INFORME TÈCNIC

ASSUMPTE: PROJECTE D'URBANITZACIÓ DE LES UNITATS D'ACTUACIÓ 4.77 CAMÍ DE VALLS I 4.96 CAMÍ DE VALLS II (ANTIC SECTOR E.2 "CAMÍ DE VALLS"), AL TERME MUNICIPAL DE REUS

Exp. ENG 16/2023 OF_ CPPU 12/2023_ GESUR 173/2023
Tècnic redactor: Rafael Cabré Villalobos, SET ENGINYERIA.
Promou: Junta de Compensació de la U.A. 4.96

- Respecte al volum 5, pàgina número 23 que conté el plànol amb la següent referència 3082-26-TELC-V1, dwg, núm 26, full 1 de 1, es fa la següent correcció:

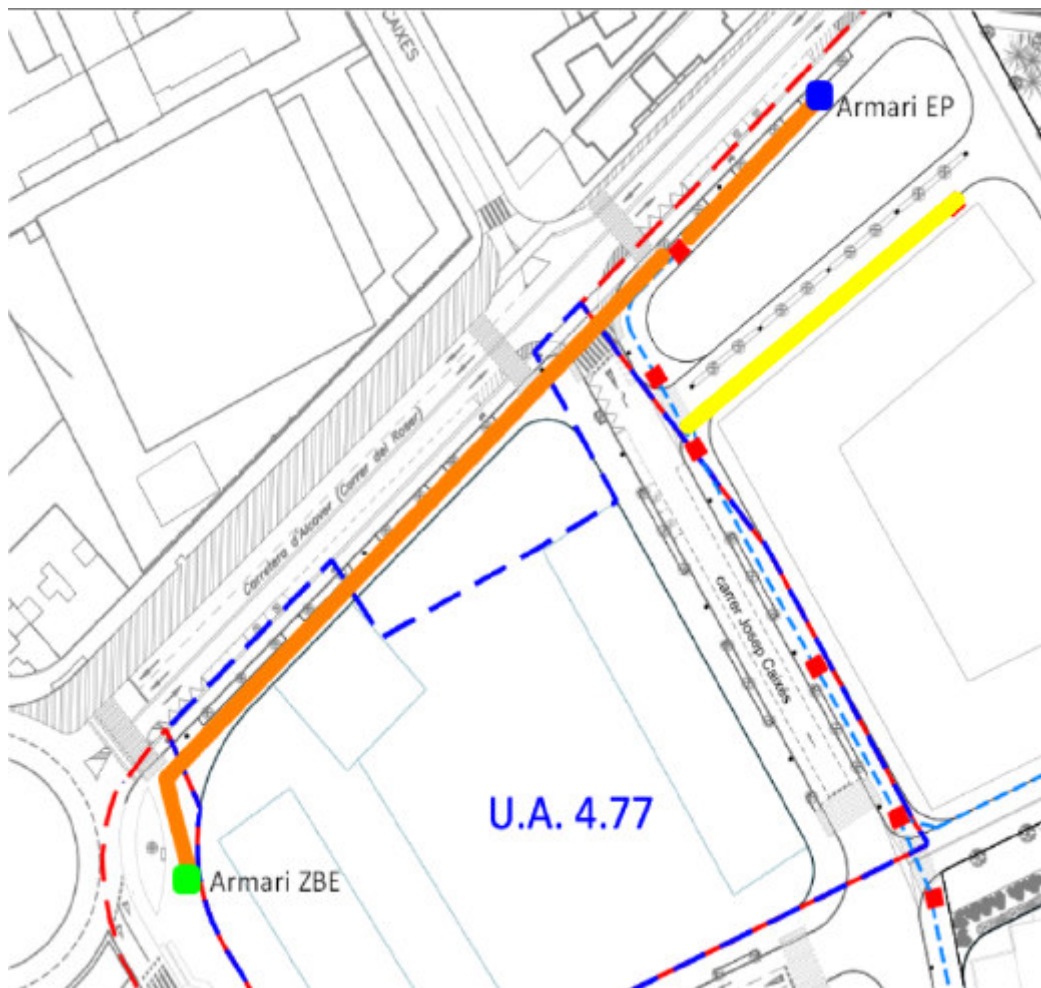
Atès a les necessitats municipals sobrevingudes des del 2020 relacionades amb l'entrada en funcionament de nous equipaments propers a l'àmbit del projecte i també la previsió de nous serveis com la Zona de Baixes Emissions es fa necessari modificar els següents aspectes del projecte:

Ampliació del traçat de la xarxa de telecomunicacions municipal en la carretera de Montblanc per fer-la arribar a l'armari de protecció i maniobra d'enllumenat públic i per l'altra banda, fins l'armari de Zona de Baixes Emissions.

Ambdues extensions, hauran d'entrar a l'interior dels respectius armaris. I el traçat es construirà amb els mateixos criteris de la guia de requeriments constructius.

Així mateix, no es considera necessària la construcció de la xarxa en el vial interior perpendicular al carrer de Josep Caixés . ■

Carrer A (S-5) proper a la Zona Verda i Carrer B: *Calçada única de 7,20 metres d'amplada total, (carrers de Pere Calderó i carrer de Mora la Nova)*

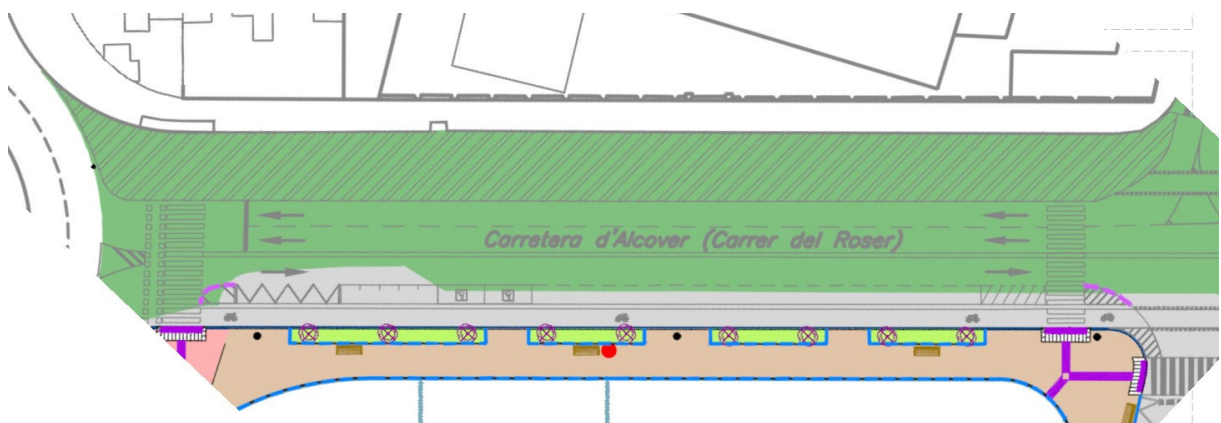
Secció a projectar: Calçada única de 7,20 metres amb franja d'arbrat seguint l'esquema del carreró projectat sota la benzinera amb un itinerari de vianants accessible de 2 metres tocant al parc, franja d'arbrat de 1,2 metres i 4 metres lliures de pas. Aquests vials seran de sentit únic Nord-Sud. El vial a tocar de la benzinera serà de sentit est-oest. El pendent del 2% tindrà el punt d'inflexió o cota més baixa a l'escocell, lloc on es realitzarà el drenatge.

S-6 Avinguda de Montblanc. Imatge 3

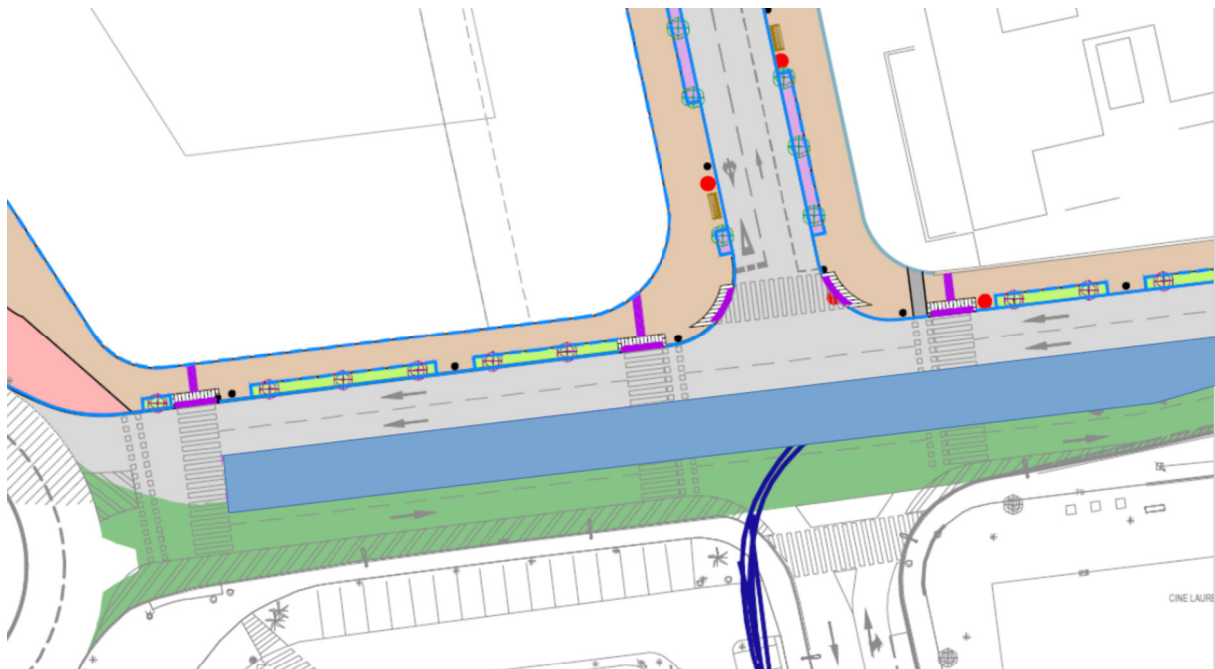
La secció s'ha de completar fins a la rigola de la vorera confrontant. Al costat nord del tram entre Av. Pintor Fortuny i el carrer de Pere Calderó cal incorporar-hi un cordó d'estacionament de 2 metres d'ample + una separació de 80cm d'ample i un carril bici de 2 metres per donar continuïtat al carril bici projectat a la resta de trams. Cal preveure al projecte elements de senyalització i contenció verticals com ara pilones o New Jerseys de formigó per evitar l'indisciplina de conductors que puguin aturar els seus vehicles sobre els zebrats. (Imatge 3)
